2025 年 8 月

株式会社ミスミ
日本企業体
ME 事業グループ
新領域開発グループ

「低圧用ねじ込み継手 同径 丸ニップル」仕様変更のご案内

＜変更詳細＞ （写真：刻印例）

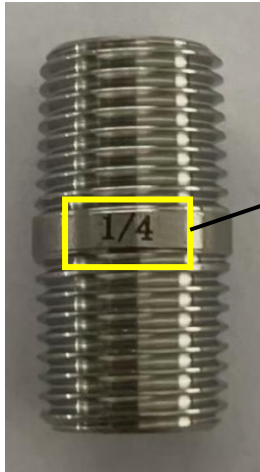
変更内容	変更前	変更後
刻印	なし	あり (刻印内容：ねじの呼び)

【変更前】：刻印なし

【変更後】：刻印あり

ねじの呼び
